**PROVINCIA DI BRINDISI**

**OGGETTO [ID\_VIP: 7573] – Baroni Nuovi** - Istanza per il rilascio del provvedimento di VIA PNIEC-PNRR nell'ambito del provvedimento unico in materia ambientale ai sensi dell'art. 27 del D.Lgs. n. 152/2006 e ss.mm.ii., relativa al progetto di un impianto agrovoltaiico denominato "Baroninuovi", della potenza nominale pari a 17,99 MW, in agro di Brindisi - località Casignano e delle relative opere di connessione alla RTN.

**PROVVEDIMENTO DIRIGENZIALE DI AUTORIZZAZIONE**

Oggetto: Baroni Nuovi srl - Impianto fotovoltaico della potenza nominale in DC di 17,996 MW e potenza in AC di 15,000 MW, denominato “ BARONINUOVI” e delle relative opere di connessione alla Rete da realizzare nel territorio di Brindisi

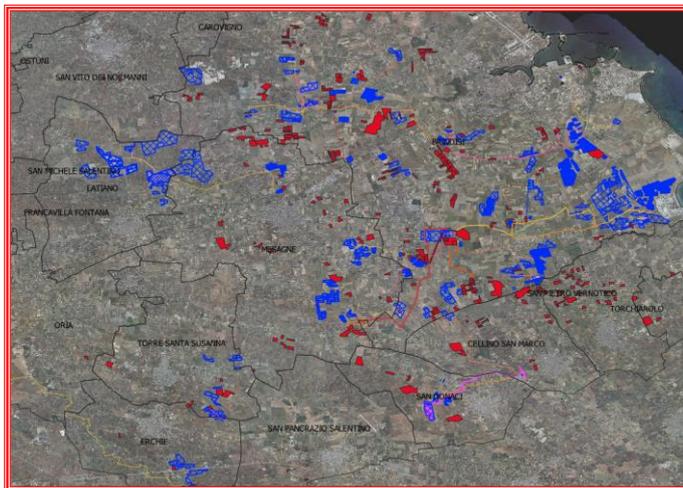
- il territorio della Provincia di Brindisi è interessato a far data dal 2019 da oltre n. 100 istanze volte alla realizzazione ed esercizio di impianti di produzione di energia elettrica da fonte rinnovabile su suolo agricolo;
- la potenza totale relativa a dette istanze nel complesso è pari a oltre 2000 MW per un'estensione areale complessiva pari a circa 2700 ha;
- gli impianti già installati (in rosso) e quelli per i quali è stata presentata istanza di autorizzazione (blue) risultano maggiormente e significativamente addensati nel Comune di Mesagne, di Brindisi e nei Comuni ad esso limitrofi come si evince dalla rappresentazione cartografica di seguito riportata;

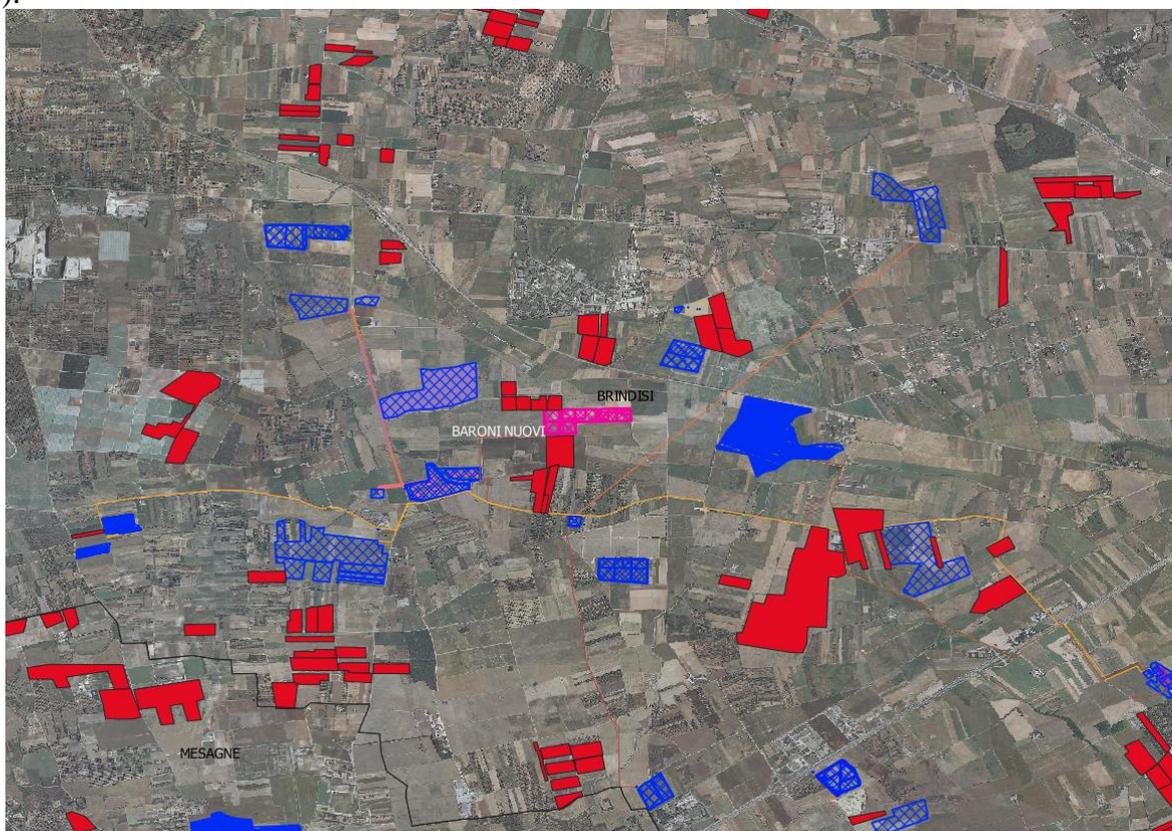
- il territorio della Provincia di Brindisi è interessato a far data dal 2019 da oltre n. 95 istanze volte alla realizzazione ed esercizio di impianti di produzione di energia elettrica da fonte rinnovabile su suolo agricolo;
- la potenza totale relativa a dette istanze nel complesso è pari a oltre 1800 MW per un'estensione areale complessiva superiore a 2700 ha;
- allo stato attuale circa 1500 ha di suolo agricolo del territorio della Provincia di Brindisi risultano già interessati dall'installazione di impianti di produzione di energia da fonte rinnovabile;
  - gli impianti già installati e quelli per i quali è stata presentata istanza di autorizzazione risultano maggiormente e significativamente addensati nel Comune di Brindisi e nei Comuni ad esso limitrofi come si evince dalla rappresentazione cartografica di seguito riportata:
